9f023-20200546 Addenda n° 2

Projet : Projet de réaménagement du système de chauffage, de ventilation et de climatisation de la baie 3 (CSA15-G8)

Date d'émission : 17 mars 2021

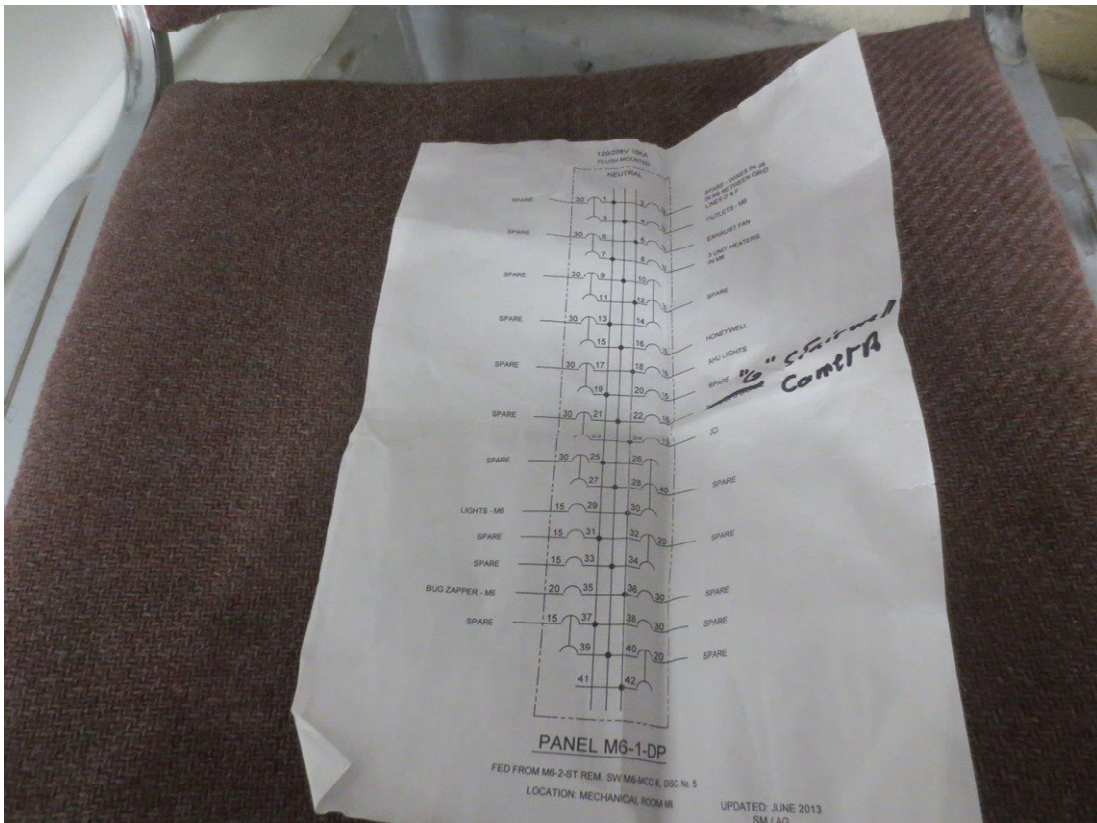
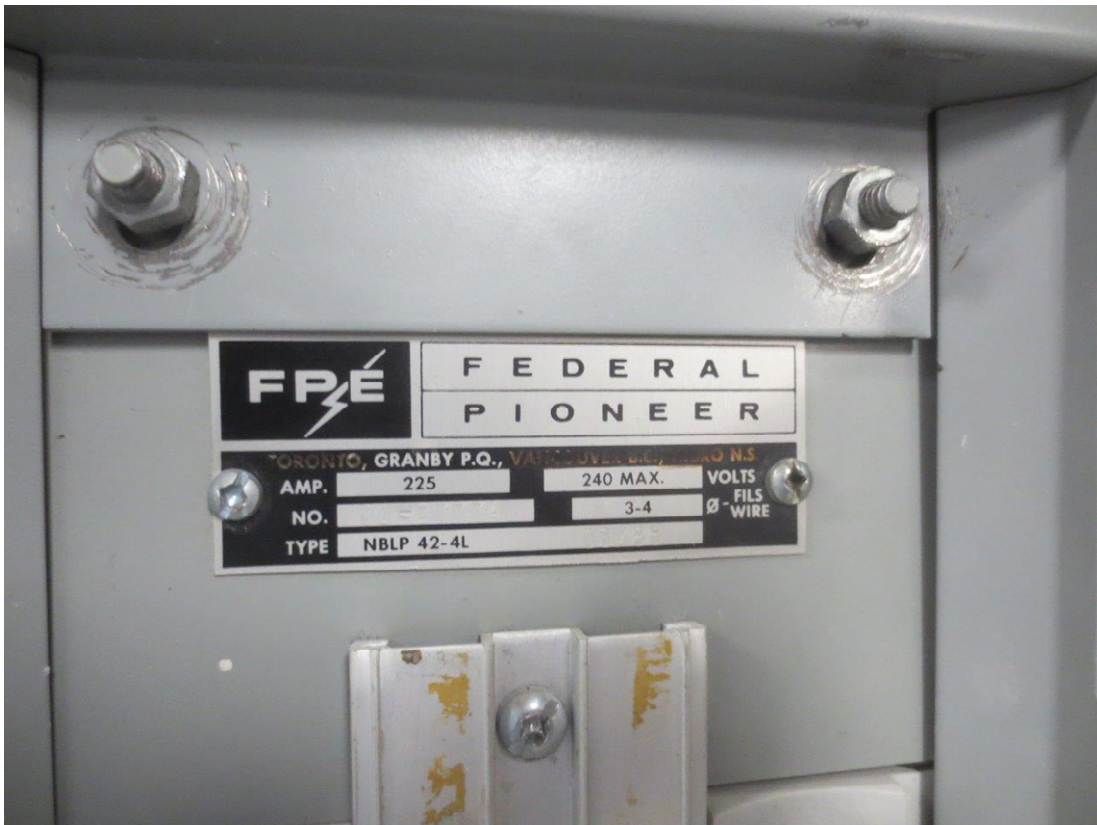
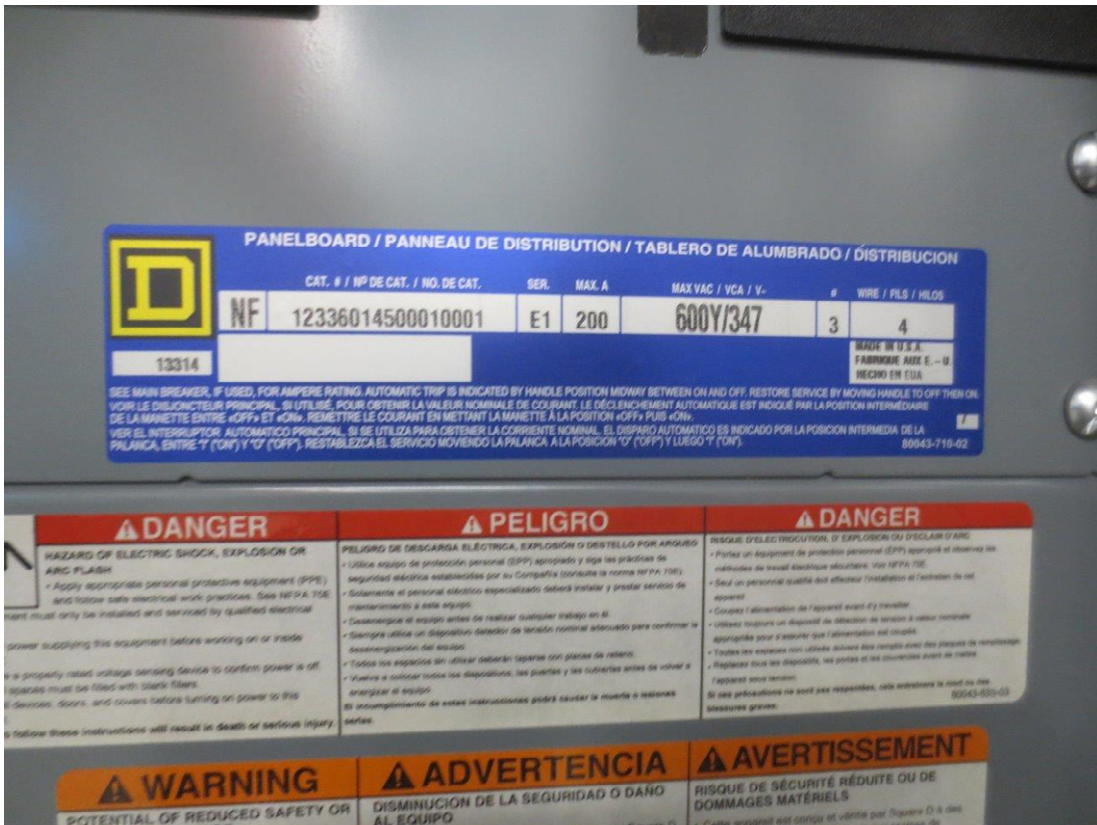
Pouvez-vous préciser le modèle du tableau électrique M6-1-SP (nouveaux travaux) ainsi que la marque, le modèle et la puissance en kA du tableau électrique M6-1-DP (nouveaux travaux) ? Dessin du tableau électrique et des annexes et schéma unifilaire, dessin n° 2.

Voir les photos ci-jointes.
